Stadt Schwaigern

Beschlussvorlage

Amt/Geschäftszeichen AZ.: 632.64	TOP 1.4	Datum 19.04.2022	Nummer der Vorlage HA 40/2022
-------------------------------------	---------	---------------------	----------------------------------

Betreff:
Neubau eines Einfamilienwohnhauses mit Garage, Am Dachbach 4, Flst. Nr. 4343 auf der Gemarkung Niederhofen

Lageplan

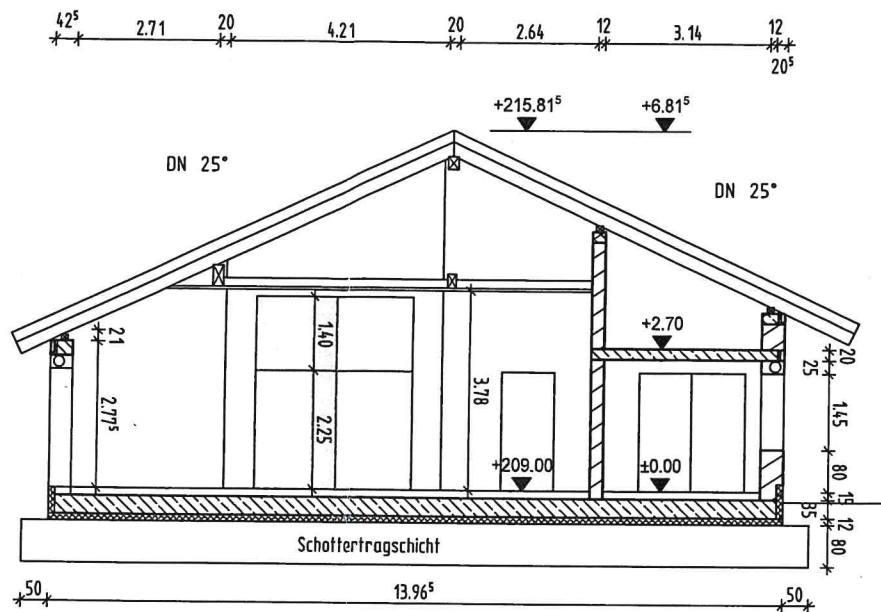
Das Einfamilienhaus hält die Vorgaben des Bebauungsplans bis auf den Dachvorsprung und die Terrasse im Westen und Süden sowie die Ecke des Erkers im Süden ein. Die Überschreitungen sind minimal und unter 2 m. Im Bebauungsplan sind Überschreitungen mit untergeordneten Bauteilen bis 2 m ausnahmsweise zulässig. Daher wird das Einvernehmen der Gemeinde benötigt. Aus städtebaulicher Sicht bestehen keine Bedenken gegenüber dem Vorhaben.

Das städtische Einvernehmen zum Neubau eines Einfamilienhauses mit Garage, Am Dachbach 4, Flst. Nr. 4343 auf der Gemarkung Niederhofen wird nach §§ 36, 31 BauGB erteilt.
